Keuringsverslag van een elektrische laagspanning- en zeer lage spanningsinstallatie

NIET CONFORM

Straatnaam Jozef Wautersstraat
Huisnummer 119
Busnummer
Postcode 2830
Gemeente WILLEBROEK
Land België

Controlebezoek van een huishoudelijke installatie volgens (KB 08/09/2019) - AREI Boek 1- 6.5. en 4.2.4.3.

Afbeelding schakel- en verdeelbord:

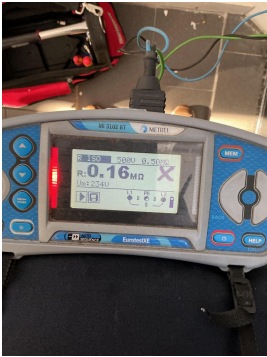
- I1.01 Eëndraadschema van de installatie is niet aanwezig. (Boek 1 Afdeling 2.12 - 2.13 en 3.1.2)
- I1.03 Situatieschema van de installatie is niet aanwezig. (Boek 1 Afdeling 2.12 - 2.13 en 3.1.2)
- I2.02 De waarde van de isolatieweerstand van één of meerdere stroombanen is kleiner dan 0,5M ohm. (Boek 1 Onderafdeling 6.4.5.1.) Kring D
- I8.08 De geleiders van het type VOB moeten in daarvoor bestemde buizen, kabelgoten geïnstalleerd worden. (Boek 1 Onderafdeling 5.2.9.3. en 5.2.9.6.)
- I9.02 Loshangende schakelaars, contactdozen en/of aftakdozen dienen degelijk bevestigd te worden. (Boek 1 Afdeling 1.4.1. & 1.4.2)
- N3 Het is niet uitgesloten dat bij een nacontrole bijkomende inbreuken worden vastgesteld bij voorleggen schema's.
- nota/note 27 Het EAN-nummer kon ons niet meegedeeld worden tijdens onze rondgang.

I: het verdeelbord moet intern ontstoft worden
